Cliente _____ FERPINTA
Projecto _____ 5765 – Ferpinta (barreiras acústicas)

MEMORANDO

Parecer Técnico sobre o campo sonoro no ponto R4

Figura 1 : Projeto de Implantação da barreira acústica de 2012 – *excerto* -

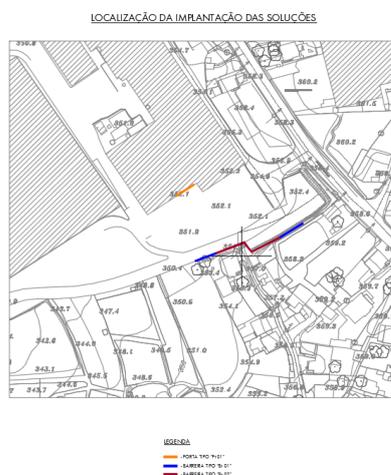
Observou-se que a implantação planimétrica da barreira não é suficiente para garantir a eficácia da barreira.

Observa-se que a implantação planimétrica da barreira **não corresponde** ao projeto realizado pela SOPSEC em julho de 2012 de que se reproduz a imagem de implantação:

- Seja promovido o acesso ao recetor sensível nas proximidades do ponto R4 com o objetivo de identificar locais expostos e proceder a medições no interior da habitação.
- Na sequência do passo anterior, validar a solução proposta, eventualmente com os ajustes decorrentes da observação e medições feitas.
